[文書番号] ATN-221209
 [発行] 2022年12月09日
 [標 題] ロットシールの誤表記について
 [対 象] 下記の製品

1. 対象機種

AnyWireASLINK システム : LA-A12W、LB-A12W、LA-A1AW、LB-A1AW

本体側面

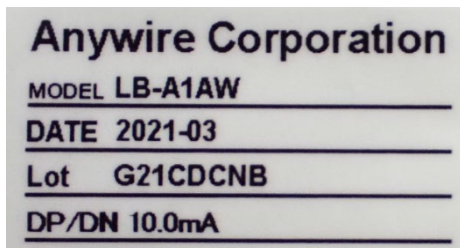
対象機種の特定の生産ロットにおいて、本体に貼付しているロットシールの内容に誤りがありましたのでご案内させていただきます。
 なお既に修正は完了しており、現在は正しい内容のロットシールを貼付して出荷させていただいております。
 本件は表記上の誤りであり電氣的仕様の変更などはございません。

例:LB-A1AW

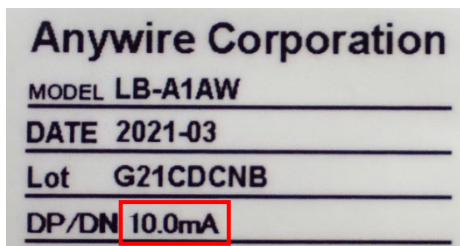
(1) 誤表記の内容

製品型式	誤	正
LA-A12W	20.0mA	10.0mA
LB-A12W	20.0mA	10.0mA
LA-A1AW	10.0mA	20.0mA
LB-A1AW	10.0mA	20.0mA

例

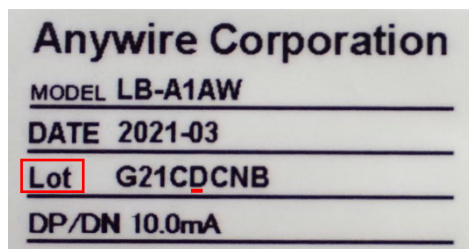
(2) 対象生産ロット
 以下の生産ロットが対象です。(Lot 末尾から4桁目が“D”)

製品型式	ロットナンバー					
LA-A12W	20KDBNB	21EDBNB	21FDBNB	21LDBNB	22CDCNB	G21LDCNB
LB-A12W	21FDBNB	22FDCNB	G21FDCNB			
LA-A1AW	21ADBNB	21KDBNB	22DDCNB	22EDCNB	22GDCNB	G21KDCNB
LB-A1AW	21ADBNB	21CDBNB	22FDCNB	G21CDCNB

2022年11月24日より正しい表記に修正したものを出荷させていただいております。
